CENTRALE DI STOCCAGGIO GAS DI MINERBIO (BO)

INSTALLAZIONE UNITÀ ELCO-EC8

Procedura di Verifica di assoggettabilità alla Valutazione di Impatto Ambientale
ID_VIP 9310

RISCONTRI ALLE RICHIESTE DI INTEGRAZIONI FORMULATE DALLA CT VIA MASE E DAGLI ENTI TERRITORIALI COMPETENTI AI SENSI DELL'ART.19, COMMA 6, DEL D. LGS. N. 152/2006 E MODIFICA AL TRACCIATO DEL CAVIDOTTO IN MEDIA TENSIONE DI COLLEGAMENTO TRA LA CENTRALE DI COMPRESSIONE DEL GAS E LA SOTTOSTAZIONE ELETTRICA UTENTE

Figura 2.1 - Cavidotto MT: tracciato su base ortofoto (con tratteggio rosso è indicato il tracciato presentato in ambito di SPA rev. 0. Internamente all'ovale giallo, la linea blu rappresenta la modifica al tracciato in alternativa alla percorrenza su via Mora introdotta nello SPA rev.1)

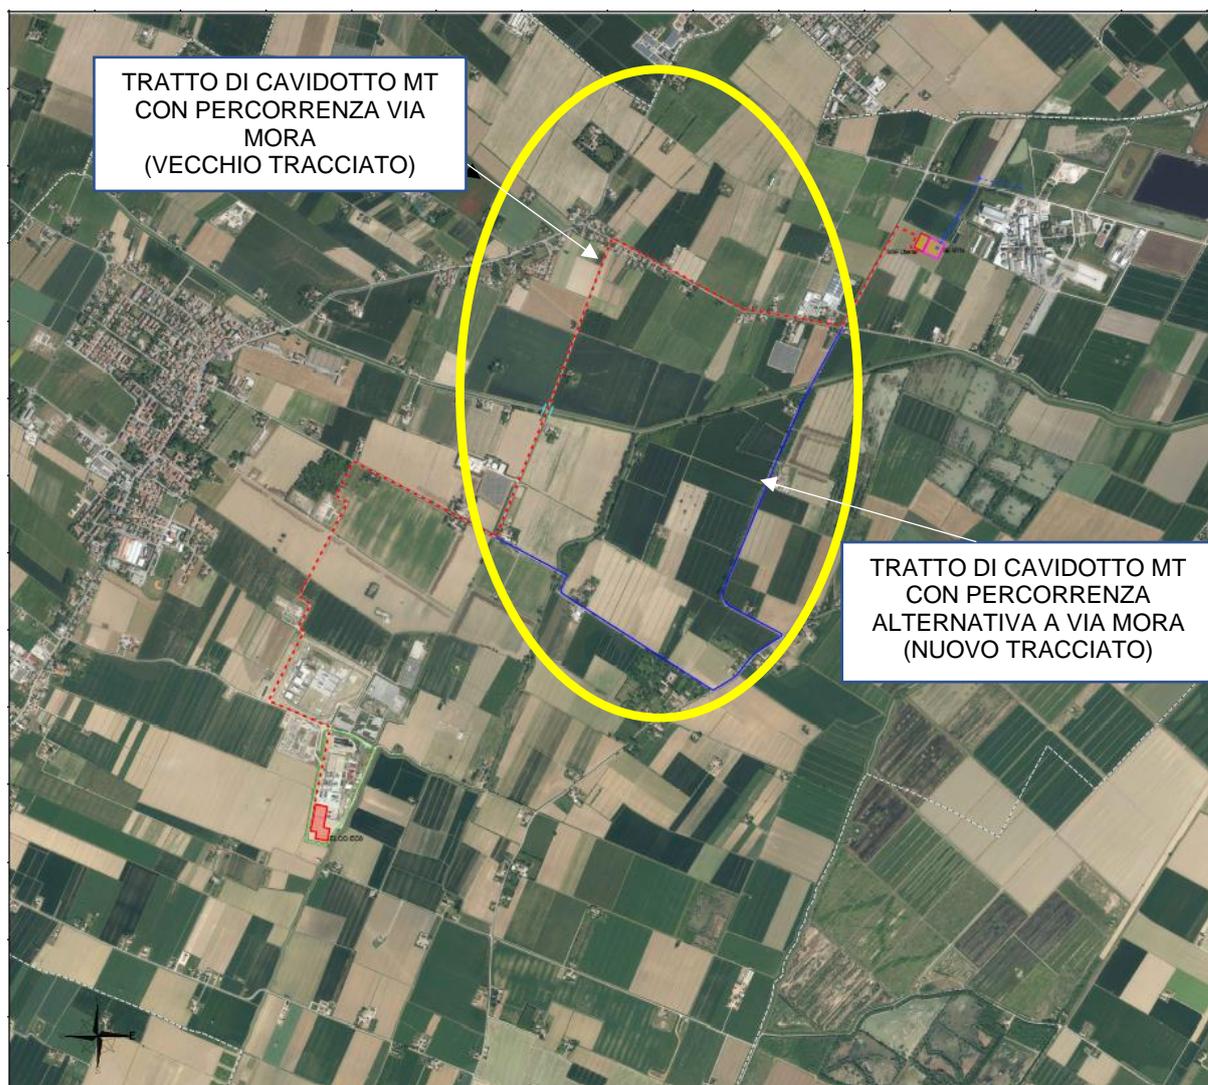
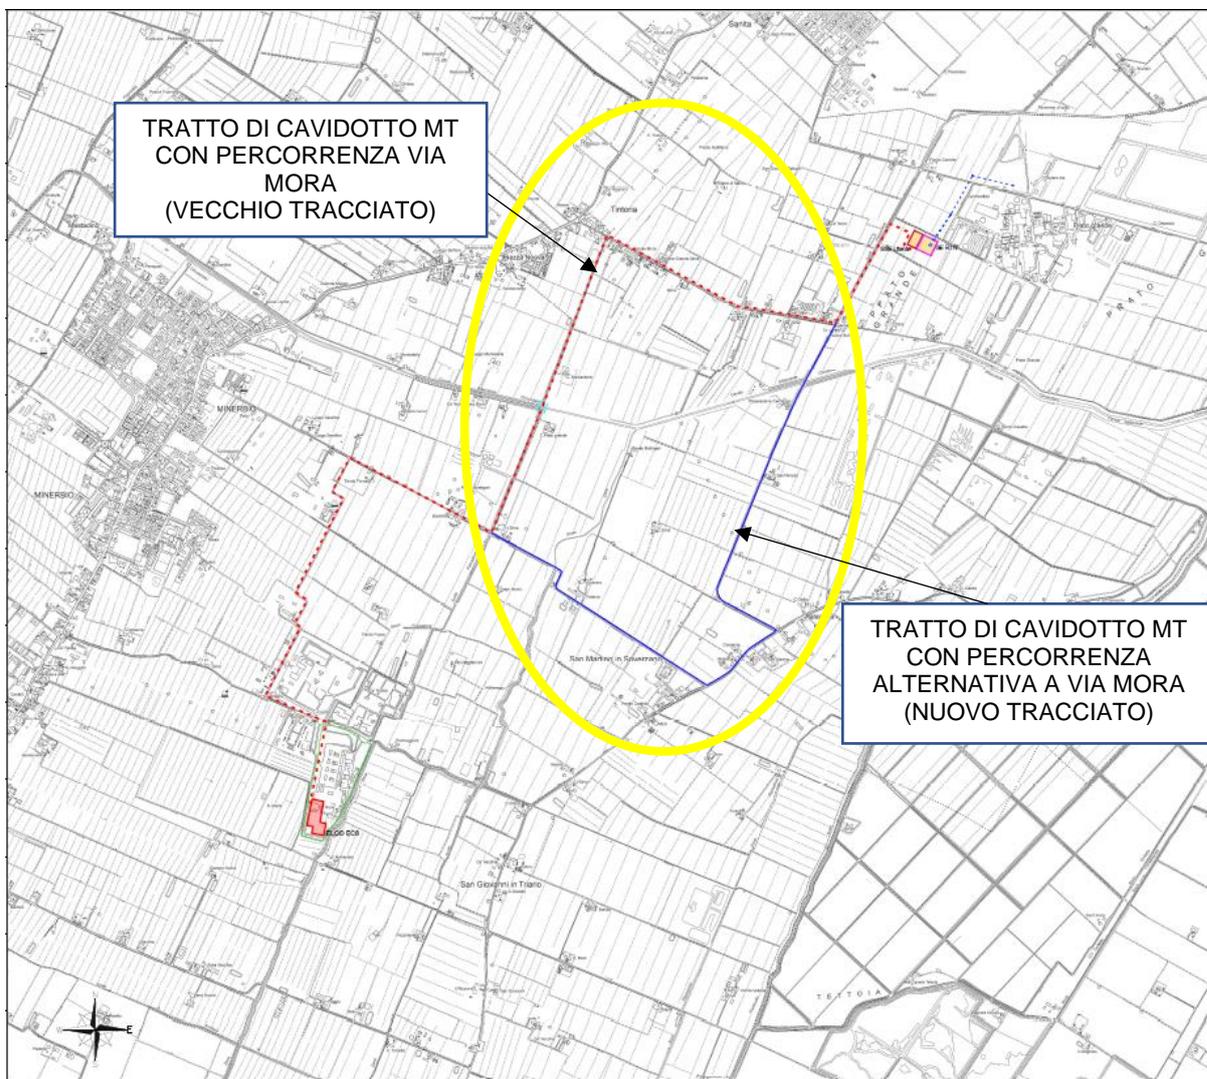
Come esposto al capitolo introduttivo, a seguito di affinamenti progettuali che hanno portato ad approfondire le potenziali interferenze del cavidotto MT in progetto con la rete di sottoservizi esistenti, si è resa necessaria la progettazione di una modifica al tracciato che escludesse la percorrenza lungo via Mora, già interessata da altro cavidotto MT al servizio di un campo fotovoltaico, oltre che da linee interrato di pertinenza Hera ed E-distribuzione.

Per opportuno confronto, in Figure 2.1 e 2.2 seguenti si rappresenta la sovrapposizione dei layout del cavidotto MT come sopra descritti.

Figura 3.5.2 Sezione cavidotto MT su strada e su terreno

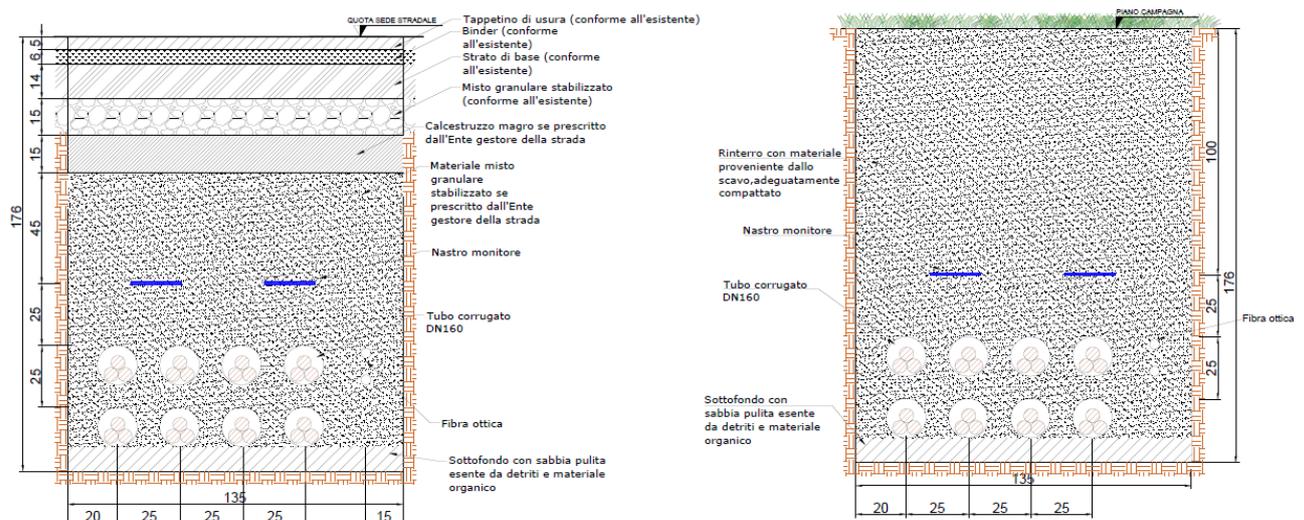
La realizzazione dei tratti di cavidotto MT ubicati su strada asfaltata prevede la scarifica dello strato di asfalto, e, successivamente, lo scavo con mezzo meccanico fino alla quota di progetto pari a c.a. 1.76 m da p.c. (Figura 3.5.2 seguente).

Da bibliografia non si hanno evidenze di soggiacenze di falda inferiori a 2 m da p.c.. Si può pertanto escludere interferenza degli scavi con il livello idrico ospitato dall'acquitrando.

Figura 5.1.9 – Layout mitigazione ambientale della SSE Utente e SE RTN

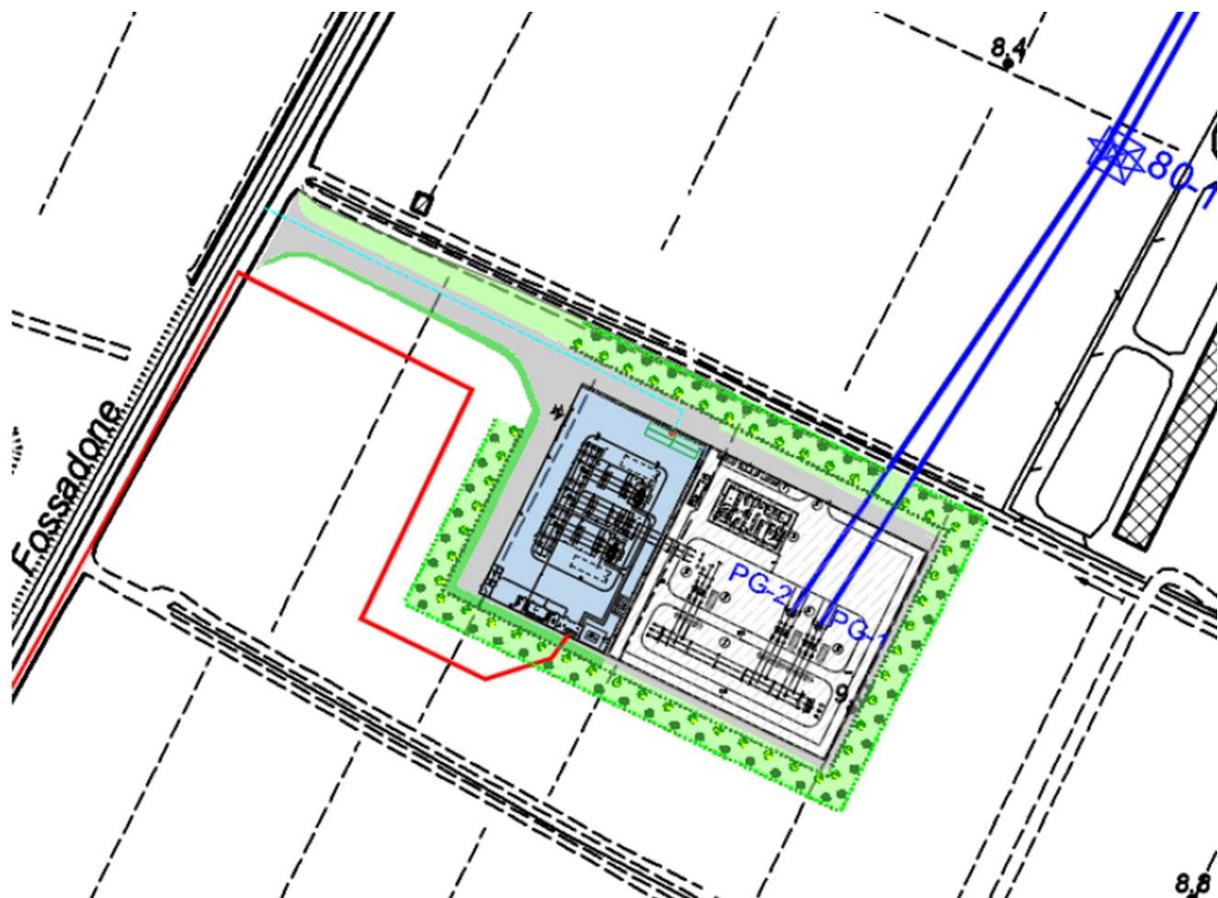
Anche la posizione degli elementi arborei sui lati nord ed est di SE e SSE, rispetterà le distanze di sicurezza sia dall'elettrodotto AT che dalla recinzione dello zuccherificio, in tal modo, se necessario, in corrispondenza degli stessi non saranno piantumate essenze.
